Sujet : [INTERNET] Enquete publique RN176 mise à 2x2 voies entre l'estuaire de la Rance et l'échangeur de la chenaie

Objet : Enquête publique préalable à la déclaration d'utilité publique, de la RN 176 Mise à 2x2 voies entre l'estuaire de la Rance et l'échangeur de la chênaie.

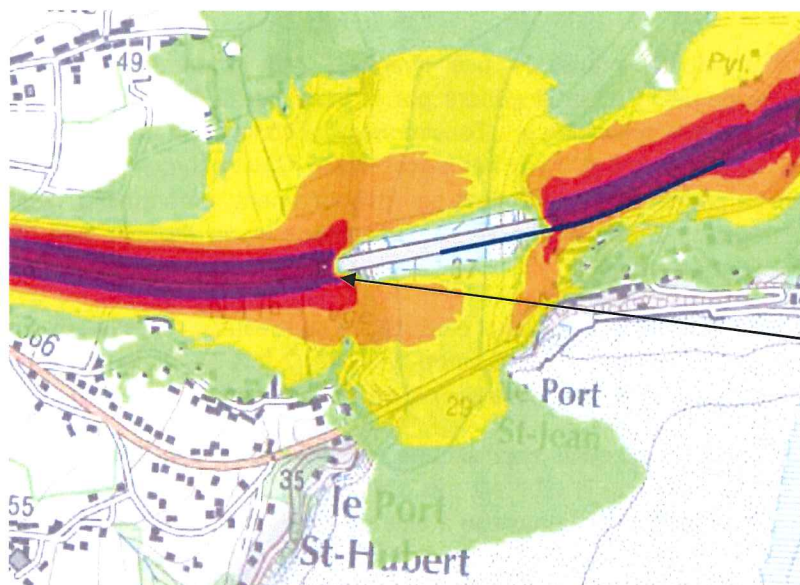
D'autre part la localisation des mesures ne constitue pas un maillage susceptible de donner un ensemble de mesures représentatif de l'environnement sonore. Deux points de mesures sont très

rapprochés (PF 7 et PF 9) alors qu'il n'y a aucun de point de mesure dans le milieu de la rue du passeur du n°3 au n°29. Pourquoi ?

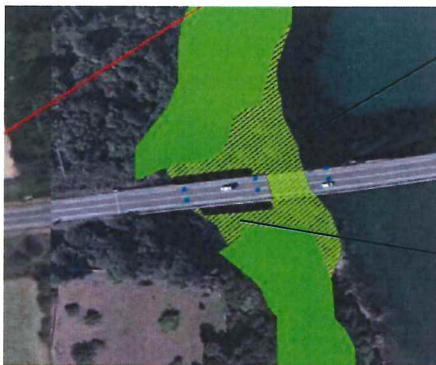
Il est donc probable qu'un certain nombre de chiroptères nichent au niveau du tablier qui sera modifié, de plus, l'élargissement du pont et la vitesse des véhicules (110km/h au lieu de 80km/h actuellement) après travaux vont exposer les chiroptères et des risques élevés de collision.

Même si l'impact du projet ne représente que 0.52% de la surface totale de l'habitat, il peut y avoir une route de vol des chiroptères dans ce périmètre qui aura donc des conséquences importantes sur la population. De plus, il est indiqué dans l'étude d'impact que la surface est de 480m² or la surface impactée est plutôt de 2000m² y compris phase chantier.

C'est pourquoi la protection de cet habitat au niveau de la culée du pont par un dispositif de mur de part et d'autre de la 2x2 voies me semble être judicieux pour préserver les Chiroptères des risques de collisions. Une étude complémentaire orientée sur le Chiroptère permettra de confirmer l'intérêt d'un tel dispositif à hauteur de cet habitat communautaire protégé.

Sentier du littoral

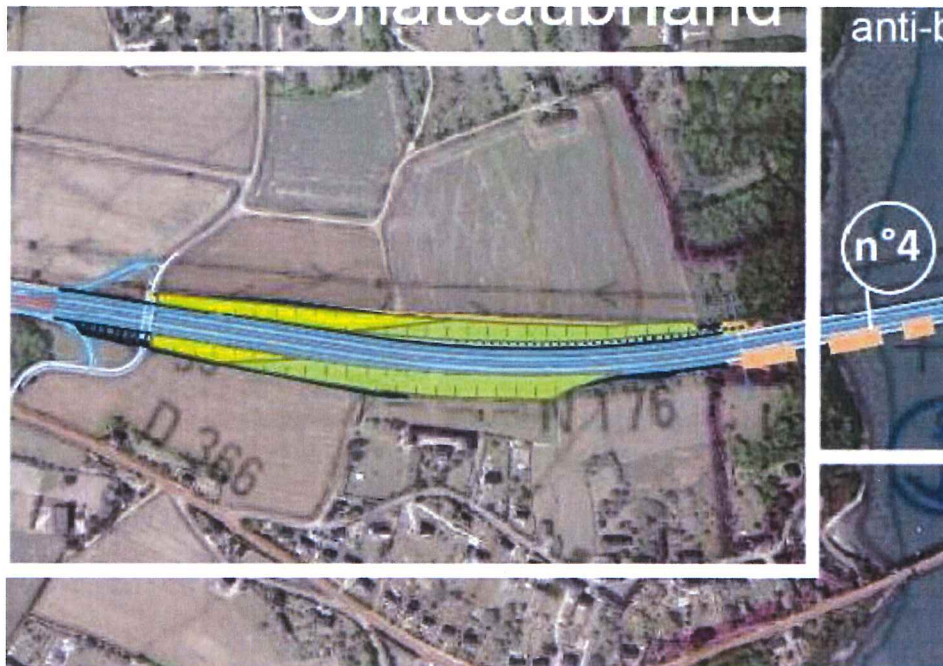
Le traitement du sentier littoral n'est pas abordé dans le projet alors qu'il s'agit d'un chemin très emprunté par les randonneurs du bord de rance. Ce chemin qui coupe la RN par-dessous le pont nécessite d'être d'avantage sécurisé, pour la sécurité des randonneurs et la proximité de la RN. La création d'un écran acoustique en amorce de celui du pont permettrait de garantir une meilleure quiétude aux promeneurs, il évitera également de créer une proximité directe avec le chemin de randonnée et la 2x2 voies.
